## 改善箇所説明図①

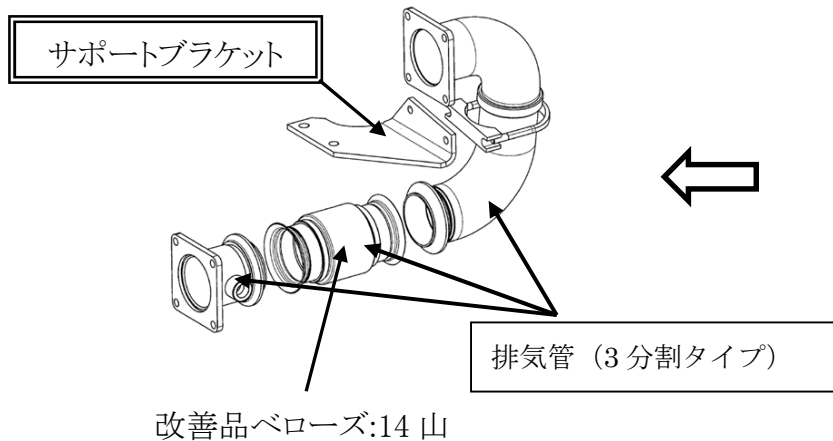
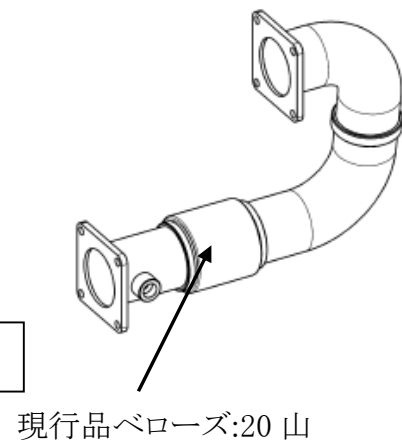
シヨベル・ローダの排気管において、排気管の設計が不適切なため、強度が不足しているものがある。そのため、そのままの状態で使用を続けると、原動機の振動により当該排気管が共振して亀裂が生じ、最悪の場合、排気ガスが漏れるおそれがある。

全車両、排気管を対策品に交換し、サポートブラケットを追加する。

識別：サポートブラケットに白ペイントを塗布する。
